Naše zn. 19327/2023-SŽ-SSZ-OVZ

## **Soubor staveb: Rekonstrukce ŽST Praha-Smíchov II. etapa a Výstavba lávky v ŽST Praha-Smíchov**

### **Vysvětlení zadávací dokumentace – Dodatek č. 5**

**PS 30-01-11, část A, definitivní SZZ:** Dle situačního schématu č.v. 2.122 se předpokládá zřídit zámezný úsek viz obrázky níže:

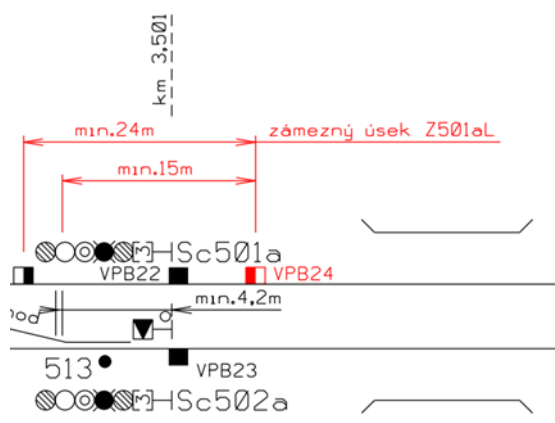
Dle našeho názoru není zřízení tohoto zámezného úseku nezbytně nutné. Žádáme zadavatele o prověření.

Zámezný úsek je zřízen již v současnosti z důvodu nemožnosti oddálení návěstidla Sc501a na minimální vzdálenost vyžadovanou aktuálně platnou legislativou od námezničku výh. č. 512 z důvodu blízké mostní konstrukce. Upozorňujeme, že nově je dle odst. 10.1.7 SŽ TSI CCS/MP1 pro kolej delší než 700 m oproti TNŽ 34 2620 vyžadována kontrola úseku minimálně o délce 20 m. Zhotovitel může navrhnout řešení nevyžadující zřízení úseku.
